***Risiken des Betriebs des Kernkraftwerks Gundremmingen
unter besonderer Berücksichtigung der beantragten
Leistungserhöhung***

Univ.-Prof. Wolfgang Renneberg
unter Mitwirkung von Dipl. Ing. Dieter Majer

Wien, 12. November 2013

FORUM Gemeinsam gegen das Zwischenlager
und für eine verantwortbare Energiepolitik e.V.

Abbildung 1: Meridianspannung an Bodenkalotten-Schweißnaht bei einem Innendruck von 90 bar; Quelle: (Kromp et al., 2010)

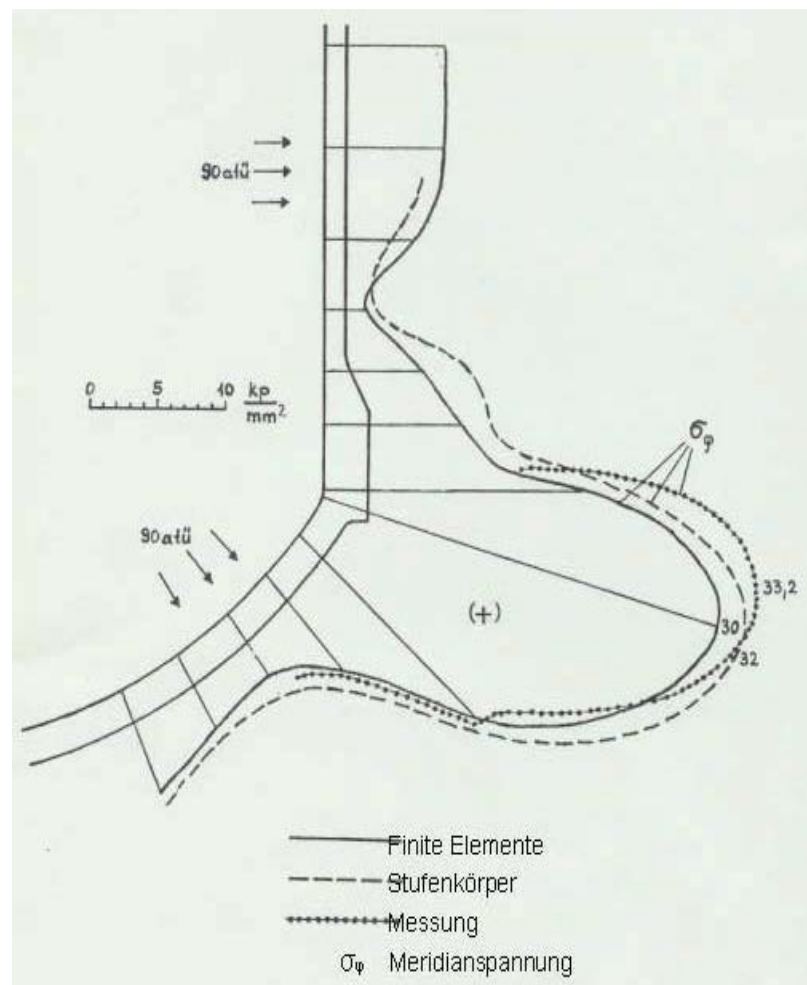
In dieser Abbildung ist die Geometrie der Reaktordruckbehälterwand mit den Spannungswerten korreliert. Die berechneten und gemessenen Spannungswerte $\sigma(x\text{-Achse})$ stimmen sehr gut überein. Messungen an einem Vergleichsbehälter, die mit Dehnungstreifen durchgeführt wurden, zeigen über die gesamte Rundnaht die gleiche deutliche Erhöhung (gepunktete Linie). Die Berechnungen für das Kernkraftwerk Krümmel (durchgezogene Linie) und die Berechnungen für ein Testmodell (gestrichelte Linie) stimmen mit den Messungen am Testmodell (gepunktete Linie) gut überein (Kromp et al., 2010).

In der bereits zitierten Studie aus dem Jahr 2010 von Kromp et al. wird auf Grund der Berechnung der TU Berlin (Nguyen, Zehn, Juli 2010) der Regeln des kerntechnischen Ausschusses (KTA 3201.2) dargelegt, dass die berechneten Werte für die sog. Membranspannungen die noch zulässigen Werte

überschreiten. Dabei sind die Spannungserhöhungen durch Auslegungsstörfälle noch nicht berücksichtigt (Kromp et al., 2010 S. 17)¹¹.

Die Sicherheit des Reaktordruckbehälters kann nicht unterstellt werden, da er den grundlegenden Anforderungen an die Basissicherheit nicht entspricht.

Denn unabhängig von der Frage, inwieweit die noch nach den KTA Regeln zulässigen Spannungswerte eingehalten werden, würde heutzutage kein Reaktordruckbehälter mehr auf diese Weise konstruiert und gebaut werden, da eine solche Konstruktion bereits den anerkannten Regeln der Technik auch für konventionelle Druckbehälter widerspräche. Erst recht wäre ein solcher Reaktordruckbehälter unter den weit höheren Anforderungen der Sicherheitsanforderungen an Kernkraftwerke nicht mehr genehmigungsfähig (s.o.).

- Die quantitative Analyse der Spannungswerte im Bereich der Bodenschweißnaht des Reaktordruckbehälters in Gundremmingen setzt voraus, dass Betreiber und Aufsichtsbehörde ihre eigenen Berechnungen der Spannungswerte des Reaktordruckbehälters

mit allen erforderlichen Daten und isometrischen Darstellungen zur Verfügung stellen. Die Aufsichtsbehörde sollte deshalb als staatlich Verantwortliche in einem ersten Schritt veranlasst werden, die anlagenspezifische Berechnung der Spannungswerte am Reaktordruckbehälter einschließlich aller erforderlichen und verwandten Daten und maßstabsgetreuen Zeichnungen vorzulegen.
